COMUNE DI SAN MARTINO DI LUPARI

Piano degli Interventi

**Variante
n° 18**

Controdeduzioni alle osservazioni

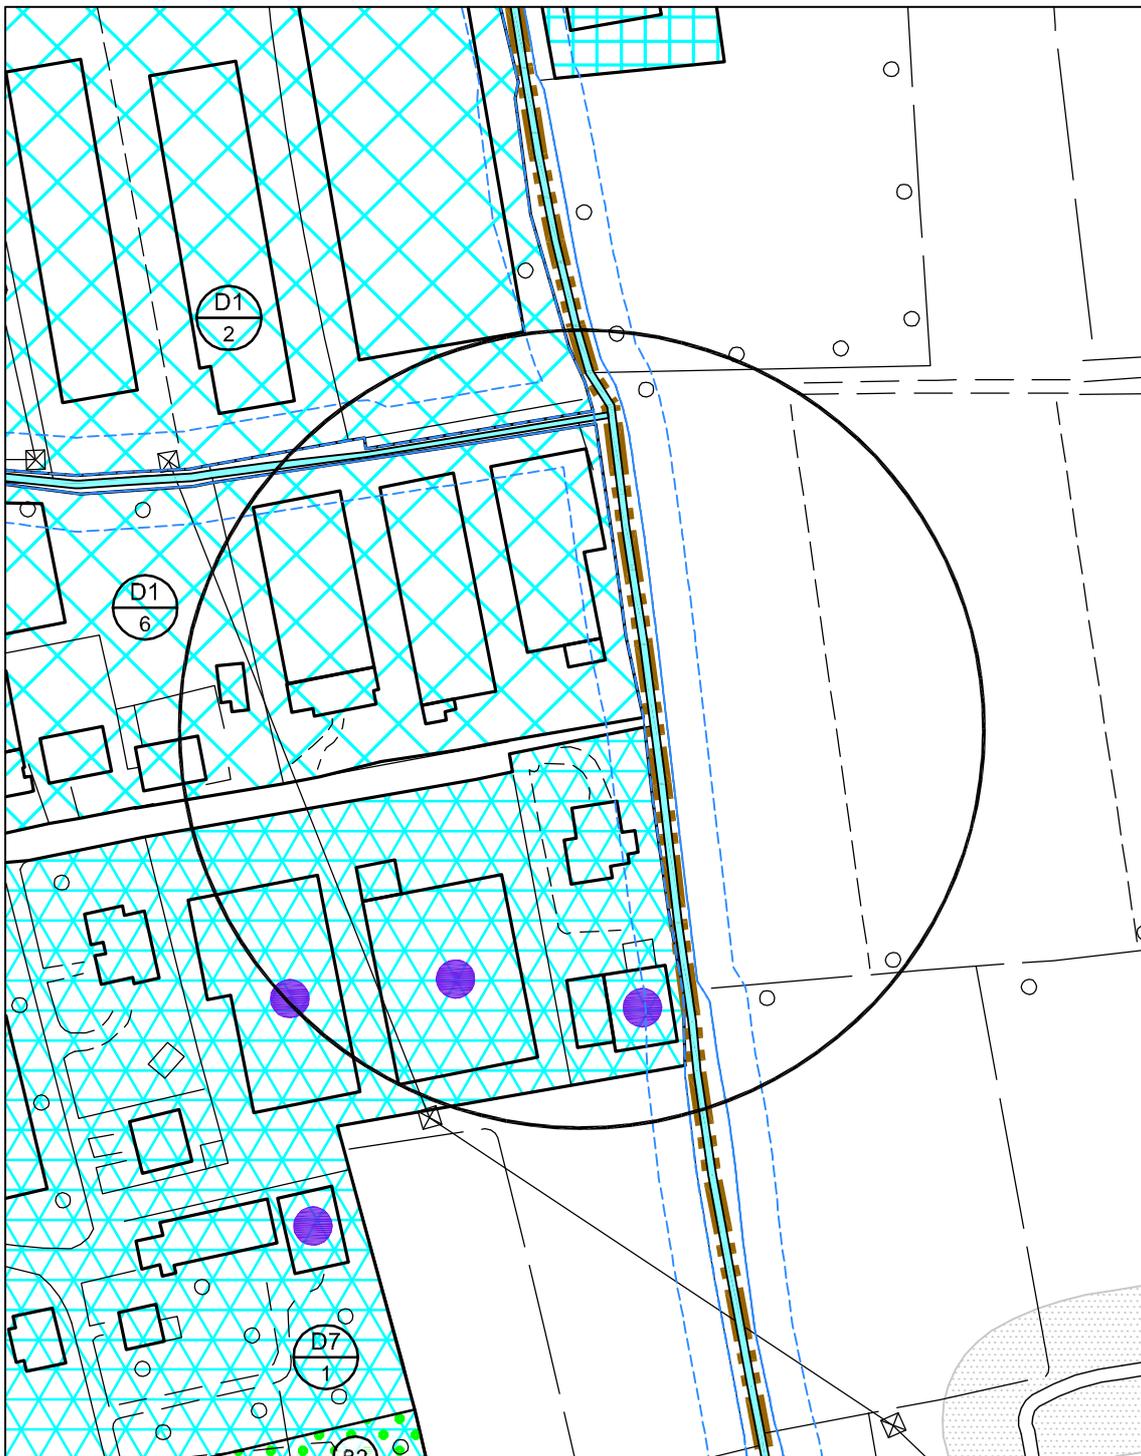
N° OSSERVAZIONE	DITTA PROPONENTE L'OSSERVAZIONE	PROTOCOLLO E DATA
1	MAZZONETTO FERNANDO	n° 19878 del 30.10.2018
SINTESI OSSERVAZIONE		VALUTAZIONE TECNICA
Richiesta di modifica di destinazione d'uso dell'area in proprietà da Z.T.O. F (A.T.O. 3) a Z.T.O. D1.		Si propone di accogliere l'osservazione in quanto coerente con i principi informativi del P.R.C..

STRALCIO P.I. var. 18 ADOTTATO - Centro storico

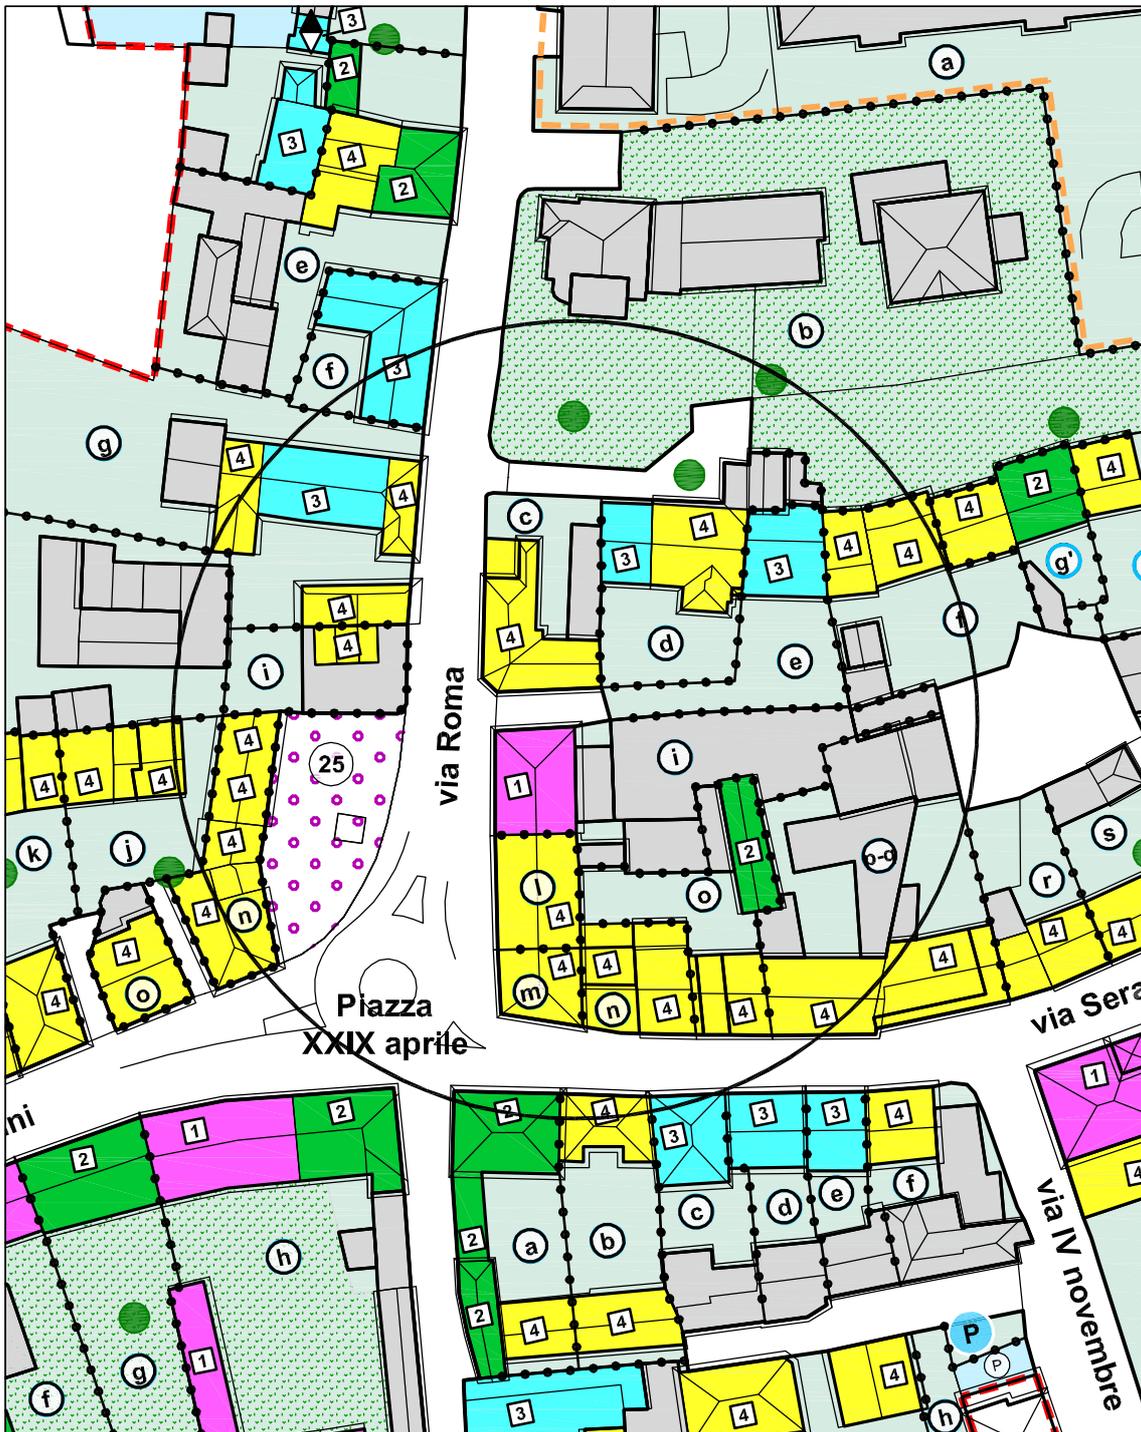
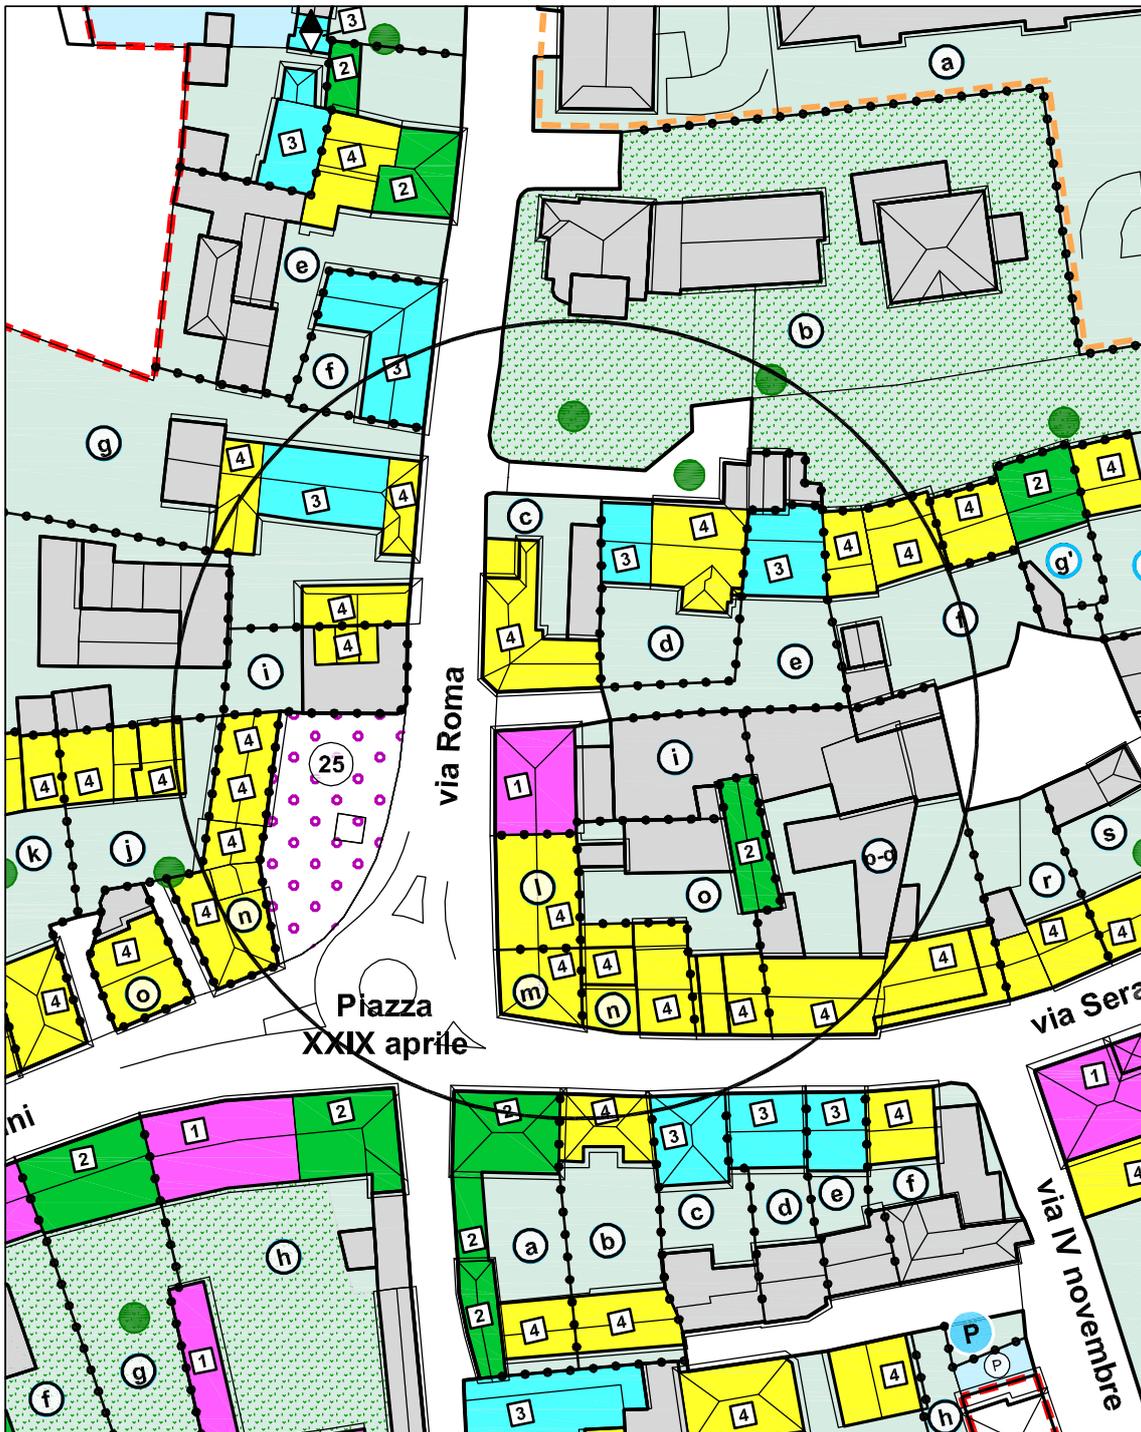
N° OSSERVAZIONE	DITTA PROPONENTE L'OSSERVAZIONE	PROTOCOLLO E DATA
12	CORNO LAMBERTO	n° 21709 del 28.11.2018
SINTESI OSSERVAZIONE		VALUTAZIONE TECNICA
<p>Richiesta di modifica dell'U.M.I. "i" (e conseguentemente "o" e "p-q") della Z.T.O. A1/16 dell'A.T.O. 3 per conformarla all'effettivo perimetro di proprietà.</p>		<p>Si propone di accogliere l'osservazione per le esauritive argomentazioni della medesima e la condivisione della proprietà confinante.</p>

STRALCIO P.I. var. 18 ADOTTATO - Centro storico

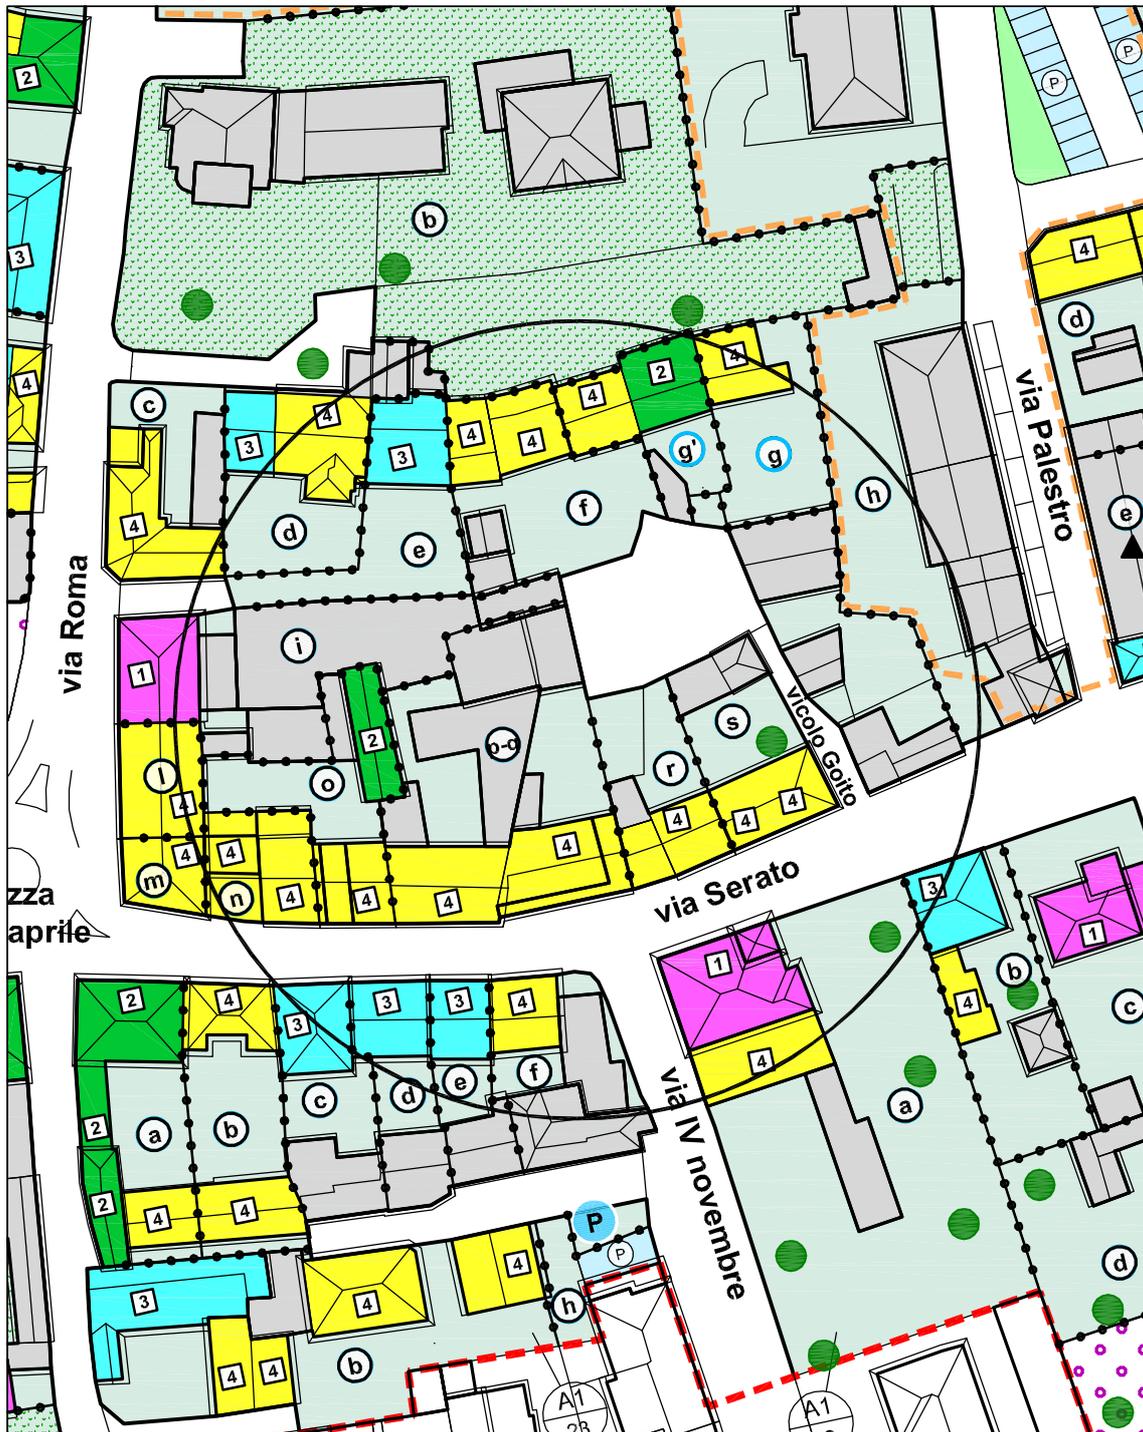
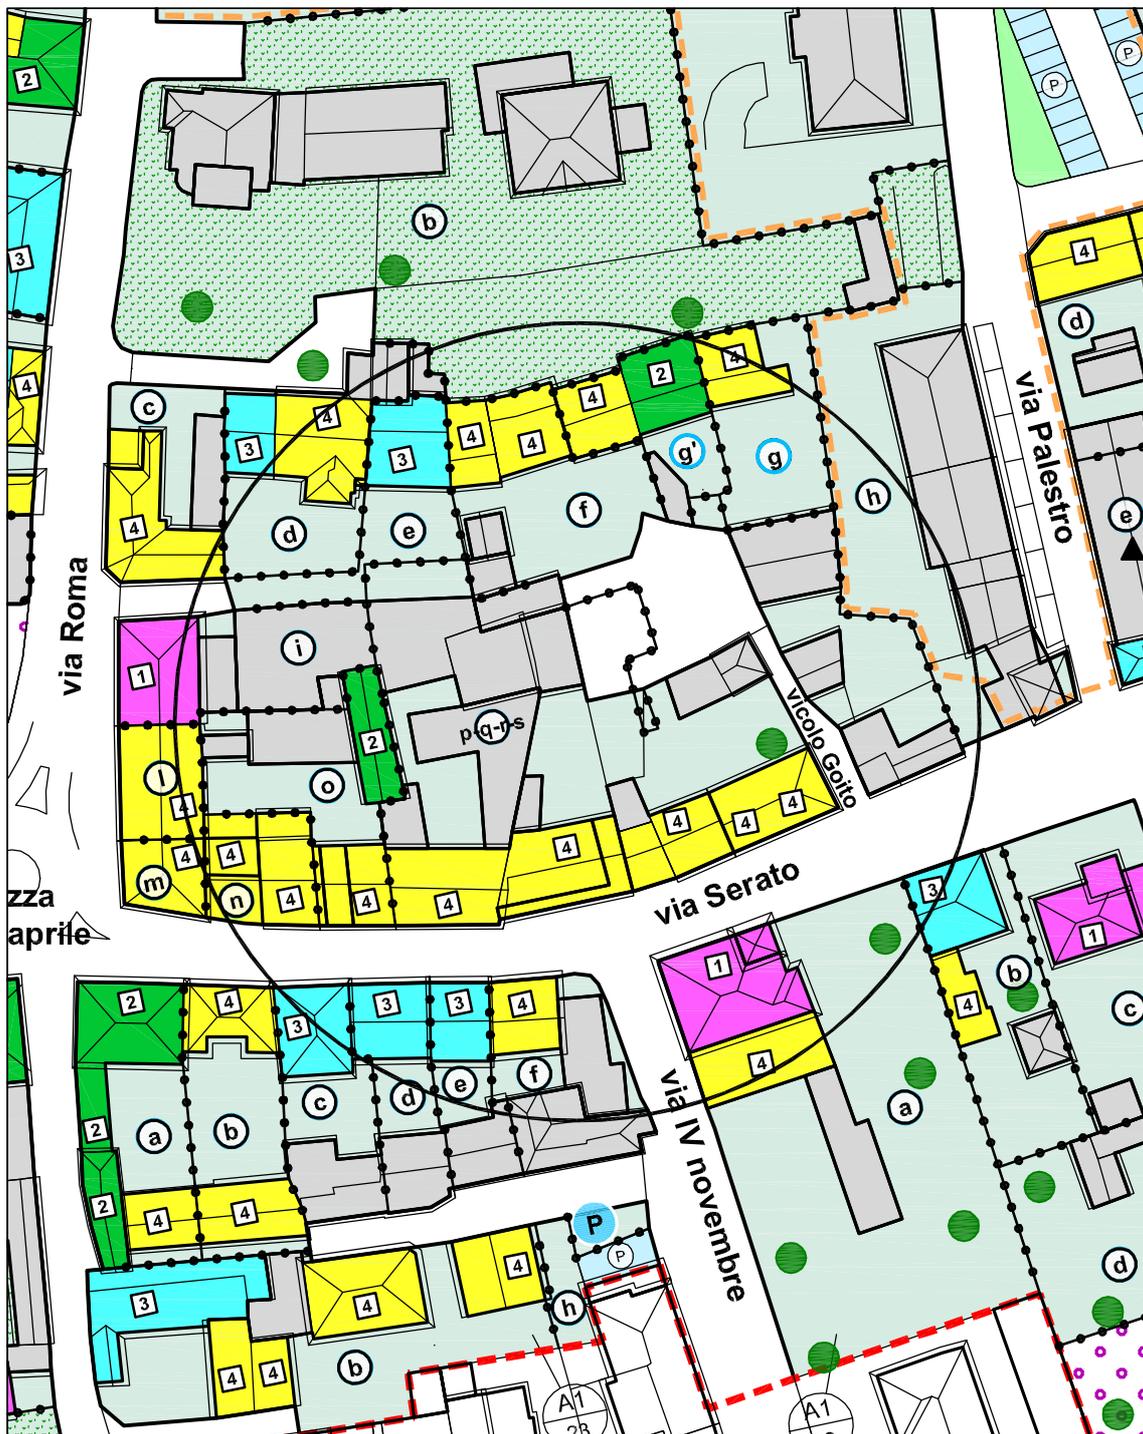
N° OSSERVAZIONE	DITTA PROPONENTE L'OSSERVAZIONE	PROTOCOLLO E DATA
13	ZARATTINI STEFANO	n° 21712 del 28.11.2018
SINTESI OSSERVAZIONE		VALUTAZIONE TECNICA
<p>Richiesta di modifica e accorpamento delle U.M.I. e relativi parametri "e" parziale, "i" parziale, "p-q", "r" e "s" della Z.T.O. A1/16 dell'A.T.O. 3 per conformarle all'effettivo perimetro di proprietà.</p>		<p>Si propone di accogliere parzialmente l'osservazione limitatamente alle proprietà dell'osservante per le esaurive argomentazioni.</p>
